Oggetto: Verifica di Assoggettabilità a Valutazione d'Impatto Ambientale ai sensi dell'art.19 del D. Lgs. n. 152/06 e s.m.i. Progetto: Impianto di recupero di rifiuti non pericolosi di natura tessile da realizzarsi in Comune di San Pietro Mosezzo. Proponente: Igers S.r.l. - Trasmissione contributo tecnico-scientifico.

CONTRIBUTO TECNICO-SCIENTIFICO

**Progetto: "Impianto di recupero di rifiuti non pericolosi di natura tessile da realizzarsi in
Comune di San Pietro Mosezzo"**

Proponente: Igers S.r.l.

Figura 3: planimetria generale elaborata 03.14 (in viola sono riportate le aree di stoccaggio dei rifiuti in ingresso mentre in giallo e verde quelle dei rifiuti prodotti (in cassone o big-bags). In ciano sono riportati gli stoccaggi degli EOW prodotti)

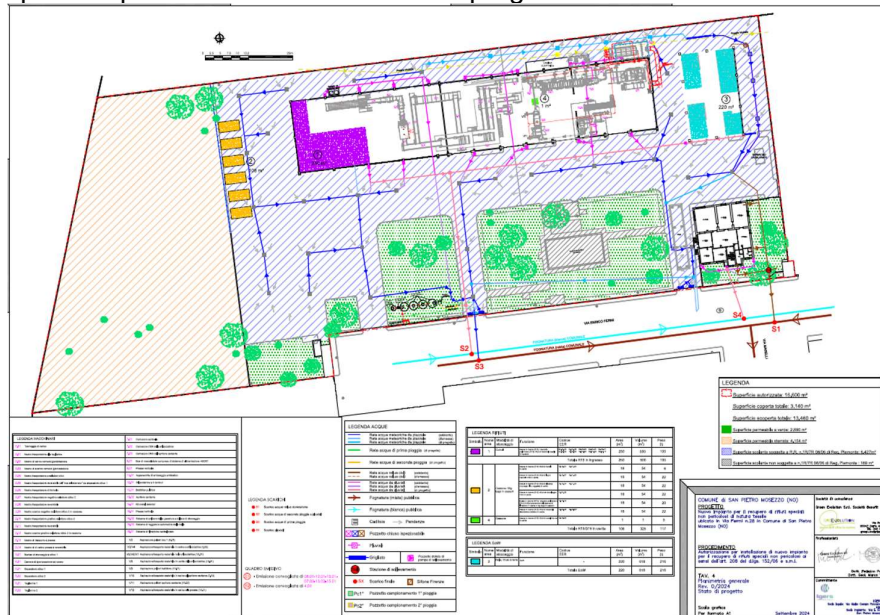
5. sempre all'interno del capannone (area 4 in planimetria) è indicato un cassone per la messa in riserva (R13) di rifiuti ferrosi decadenti dall'attività di lavorazione. È presumibile che tale materiale debba essere considerato come rifiuto prodotto (in questo caso la dicitura R13 non è corretta), per cui, è necessario indicare le modalità di gestione dello stesso;

6. Nella planimetria è stata individuata l'area contraddistinta dal n. 2 quale zona deputata al deposito temporaneo dei rifiuti prodotti. Non appare chiaro se anche i rifiuti stoccati nei big bags siano poi depositati nei cassoni scarrabili chiusi. Vista la natura dei materiali (polveri) sarebbe auspicabile tale soluzione. Inoltre, vista la loro natura, si chiede di chiarire la gestione e lo stoccaggio dei rifiuti pericolosi (codice EER 15 02 02*), poiché i cassoni scarrabili non sono una misura idonea per il contenimento di colaticci o sversamenti.

Figura 5 (figura 40 Allegato 01.04 Modello Meteo)

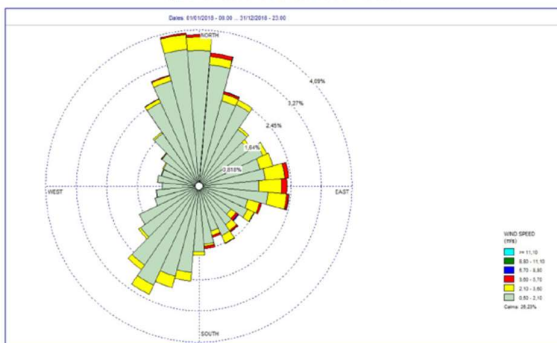
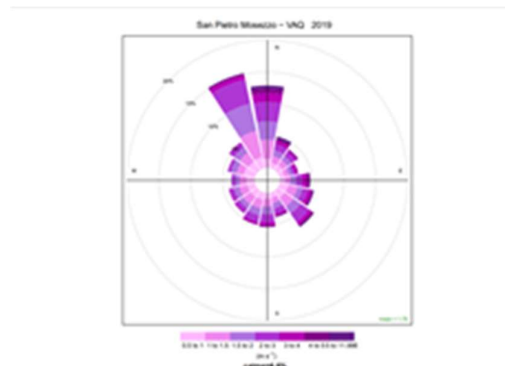
Da un confronto con quella elaborata dalla scrivente Agenzia (VAQ 2019), nel punto di coordinate UTM 32 WGS84 X = 465780 Y = 5032635 corrispondenti al baricentro del sito di interesse (Figura 6), la rosa presentata non appare completamente corrispondente all'anemologia del territorio in quanto la direzione S-SW non sembra caratteristica dell'area in esame.

Qualora le integrazioni richiedano la rielaborazione del modello occorre riconsiderare la rosa dei venti da implementare (si veda paragrafo 3.5.2).

Figura 8: esiti simulazione modellistica PM10 (figure 15-16 Allegato 01.06 Modello Ricaduta al suolo)

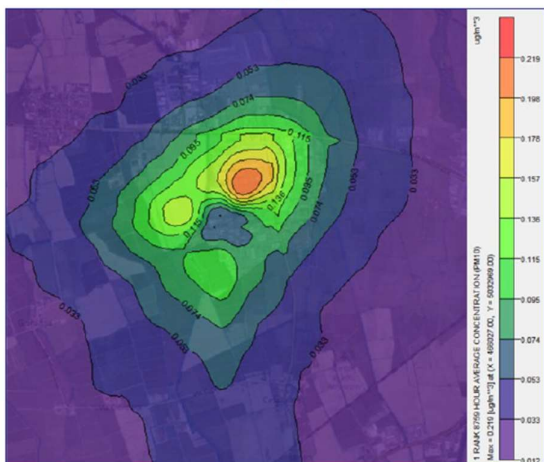
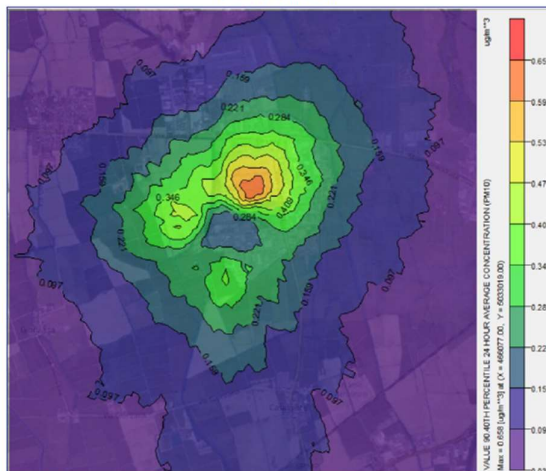
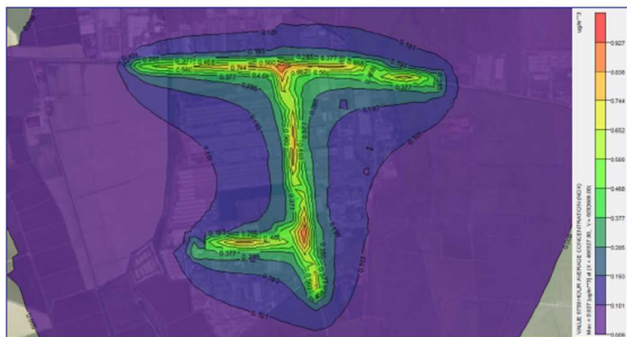
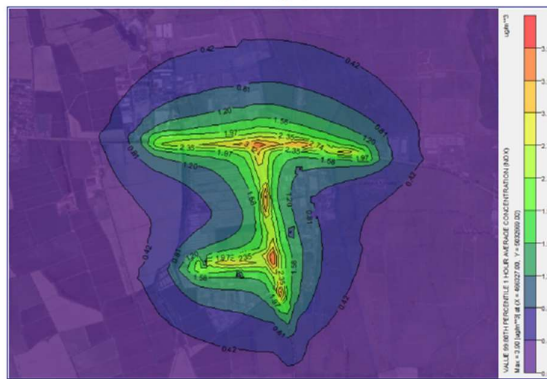
Il calcolo dell'impatto cumulato per l'indicatore del 99,8° percentile per NO₂ e 90,4° percentile per PM10 non risulta corretto in quanto il dato corrisponde al percentile, ricavato dalla simulazione, è stato sommato al valore di fondo medio annuale del parametro. Il calcolo corretto, per NO₂, dovrebbe prevedere la somma, ad ogni ora simulata, del corrispondente valore orario dei dati considerati come fondo ambientale, ed il successivo calcolo del 99,8° percentile. Per il PM10 il calcolo dovrebbe essere condotto in maniera analoga considerando però le medie giornaliere.

7. Indicare esplicitamente i valori dei ratei emissivi inseriti nel modello, specificando le eventuali riduzioni utilizzate e le condizioni operative che hanno portato a tale scelta ed eventualmente ripetere la simulazione modellistica utilizzando, come dato emissivo, il massimo previsto in autorizzazione.
8. Ripetere il calcolo dell'indicatore del 99,8° percentile per NO₂ e 90,4° percentile per PM10, secondo le modalità indicate.
